改善箇所説明図

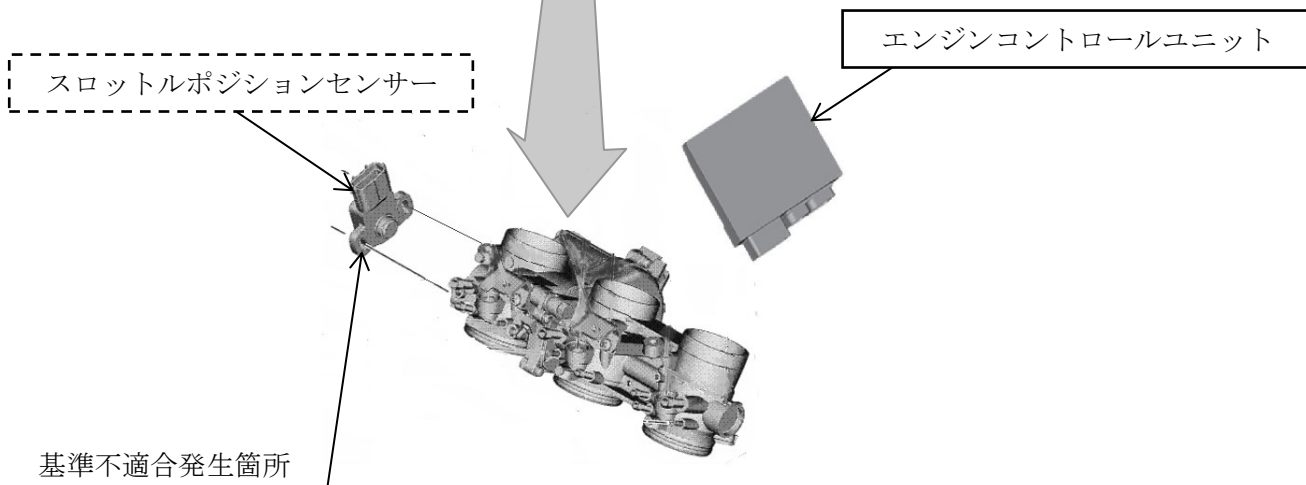
エンジンコントロールユニットのプログラムが不適切なため、スロットルポジションセンサーの接点部が微小な動きを繰り返すことで早期に摩耗し、摩耗粉が堆積することがある。そのため、接点部に堆積した摩耗粉により正しいスロットル開度を認識できず、エンジン回転数の変動が起こること
でエンジン警告灯が点灯し、最悪の場合、エンストするおそれがある。

改善の内容：全車両、エンジンコントロールユニットのプログラムを対策プログラムに書き換えるとともに、スロットルポジションセンサーを新品に交換する。
